UWAGA!!!! 24.05.2013r.

Zamawiający przekazuje pytania i odpowiedzi do niniejszego postępowania:

BUDMA		PPU "BUDMA"	
Kielce ul. Hauke Bosaka 9			
Obiekt	Dom Studenta "FAMA" Akademii Świętokrzyskiej		
Adres	DS "FAMA" Kielce ul. Ślaska	Rys.nr	17
Przedmiot rysunku	ELEWACJE POŁUDNIOWA I WSCHODNIA	Skala	1:200
Protokół	Nazwisko i Imię	Uprawnienia	Podpis
	mgr inż. arch.		
			Data

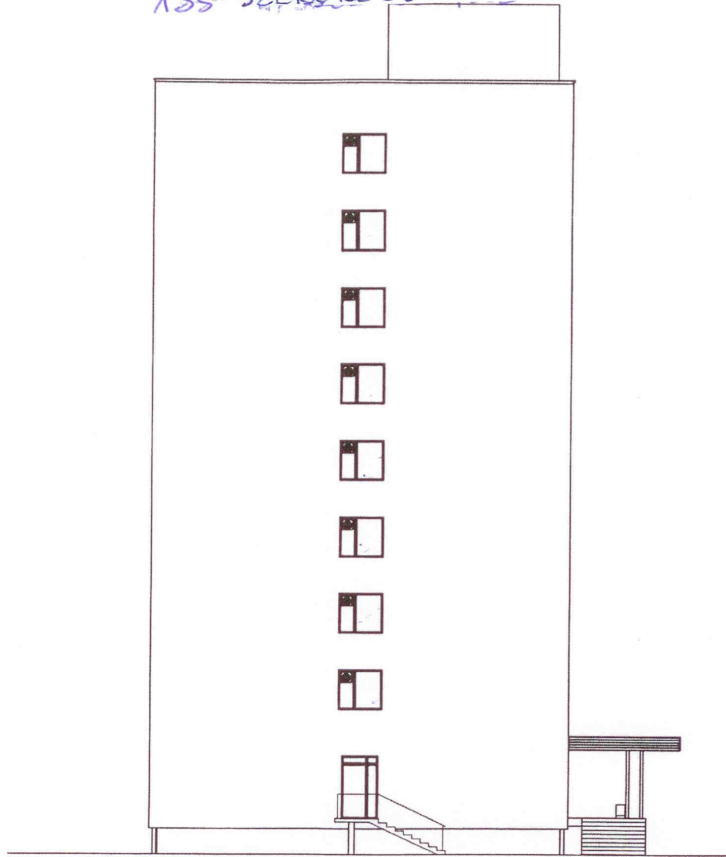
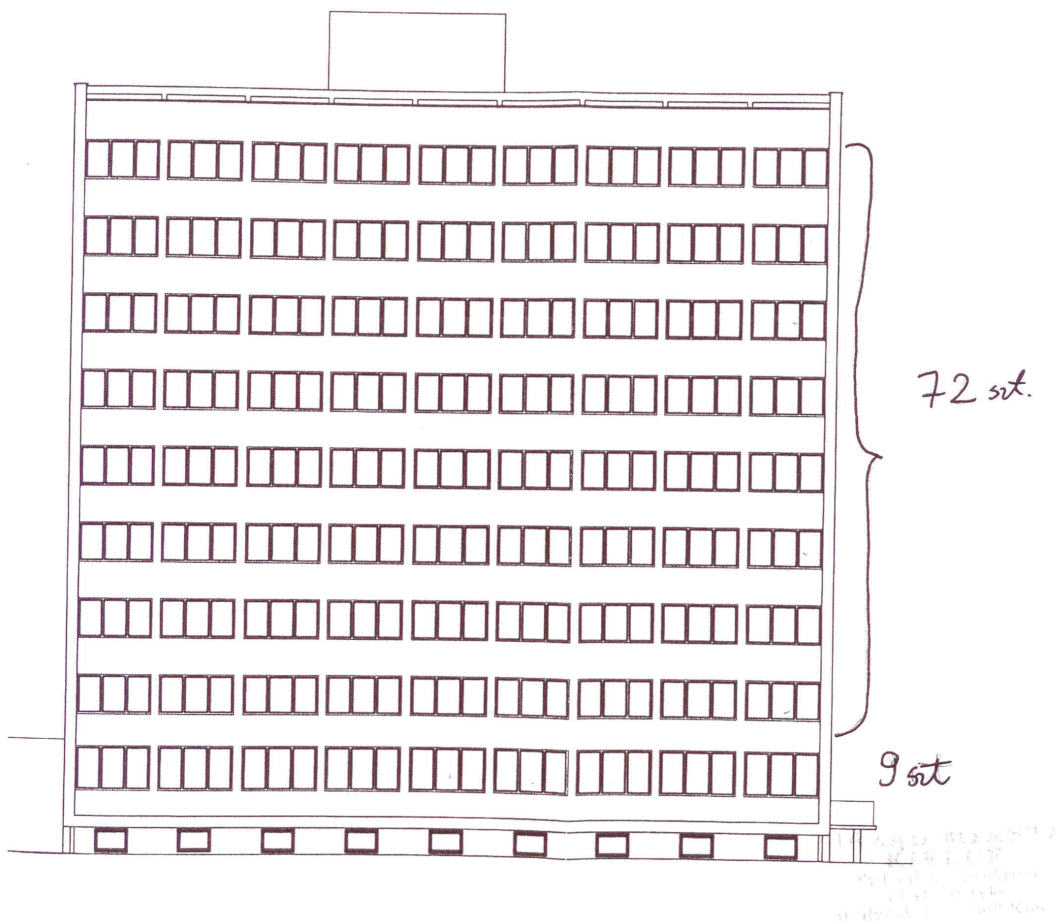
1. Proszę o określenie, która wartość w wymiarach okien jest szerokością, a która wysokością.
2. W celu sporządzenia prawidłowej oferty prosimy o załączenie szkiców okien.
3. Proszę o podanie numeru PKOB budynku w którym mają być wymienione okna.
4. Proszę o załączenie rysunków okien, które podlegają wymianie.

1.

ŚCIANA SZCZYTOWA

OKNA Z ZAMONTOWANYM WENTYLATOREM

8 SZT 145 x 155

145 WYSOKOŚĆ

155 SZEROKOŚĆ

UWAGA !

TECHNIKA PONOWNEGO MONTAŻU WENTYLATORÓW W OKNACH

Przed przystąpieniem do demontażu okien (z wentylatorami) w ścianie szczytowej należy odłączyć silnik, wymontować wentylator (komplet), zamontować powyższe wentylatory w nowych oknach, podłączyć silniki, dokonać prób funkcjonalnych wentylacji napowietrzającej przedłożyć protokoły skuteczności. Pozycja ta jest ujęta w załączniku nr 2 (przedmiar) pozycja nr 8
